Onderwerp: criteria AMV opvanglocatie Hengelo versus Vorden
Bijlagen: 11.06.2024 onttrekken van antwoorden aan het politieke besluitvormingsproces
waterveiligheid Hddinks Weide.pdf

Onderwerp: RE: welke locaties voor in totaal 100 flexwoningen zijn aangewezen door college gemeente Bronckhorst

Onderwerp: uitspraken politieke tafel nr 2, 8 mei 2024

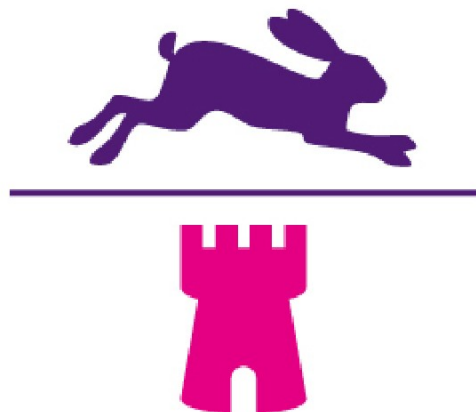
4. Waarom wordt met geen woord gerept over hoge initiële grondwaterstanden die niet in de huidige berekeningen zijn meegenomen? De wadi's zouden 2 mei 2024 NIET droog hebben gestaan. En waarom worden de criteria van stedelijk gebied toegepast terwijl in de te plannen wijk geen riolering voor hemelwater komt?

4. Als er bij hoge grondwaterstand water in de wadi's staat, vermindert dat de capaciteit van de wadi's. U trekt nu al de conclusie dat er op dit moment permanent water in de wadi's zou staan. Deze samenloop van omstandigheden (hoge waterstand met water in een wadi en extreme buien) kan zich voordoen. Bij de verdere uitwerking van de plannen gaan we kijken wat een dergelijke omstandigheid voor het watersysteem betekent en welke oplossingen er mogelijk zijn. Indien nodig zijn er aanvullende oplossingen mogelijk.
